Correção de Produto

14 de março de 2022

Como parte dos esforços contínuos da Abbott para otimizar o GLP systems track, dez potenciais problemas foram identificados relacionados aos módulos listados acima. Consulte o **Apêndice A** para uma descrição completa dos problemas.

Apêndice B – Problemas 4 e 6 – Medidas Necessárias

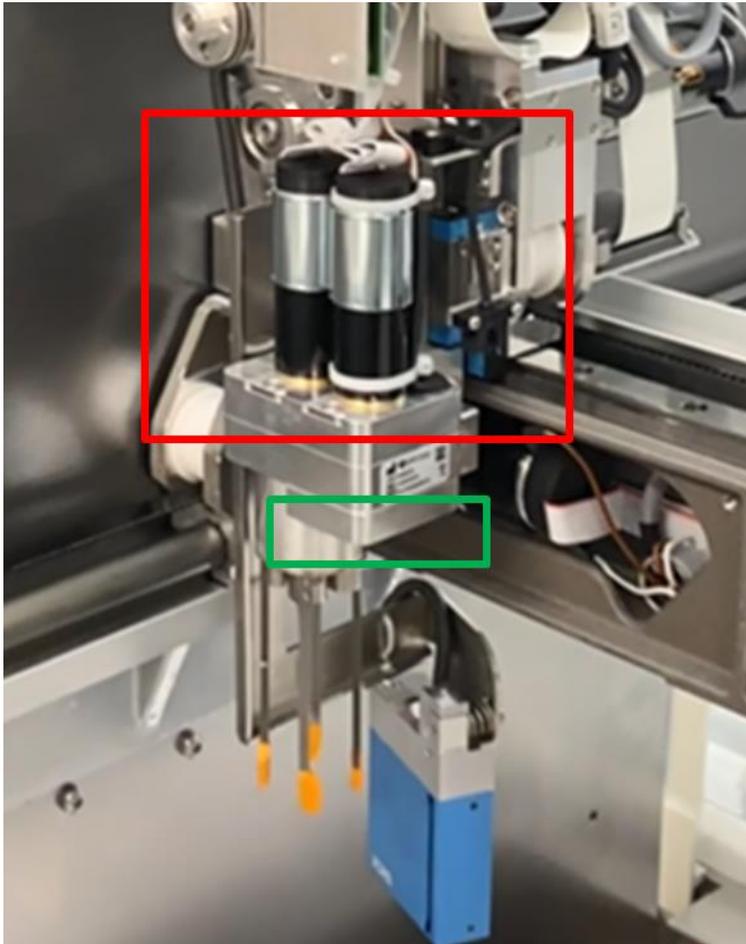
Problema 4: Motor da garra – Evite contato com o motor da garra, mostrado em vermelho abaixo, ao pressionar o botão de liberação da garra, localizado embaixo do conjunto indicado em verde.

Problema 6: Bordas afiadas expostas nas tampas da pista – As bordas e cantos afiados são mostrados abaixo em vermelho na tampa de acesso ao Roundabout 3. Tenha cuidado ao trabalhar nessa área.

6.	As tampas de acesso ao Roundabout 3 possuem bordas e cantos afiados, que podem ser expostos ao usuário. Consulte o Apêndice B .	R3EH	Há impacto em potencial para a segurança do operador se o usuário entrar em contato com uma borda ou canto afiado.	Tenha cuidado ao trabalhar próximo à tampa de acesso ao Roundabout 3.
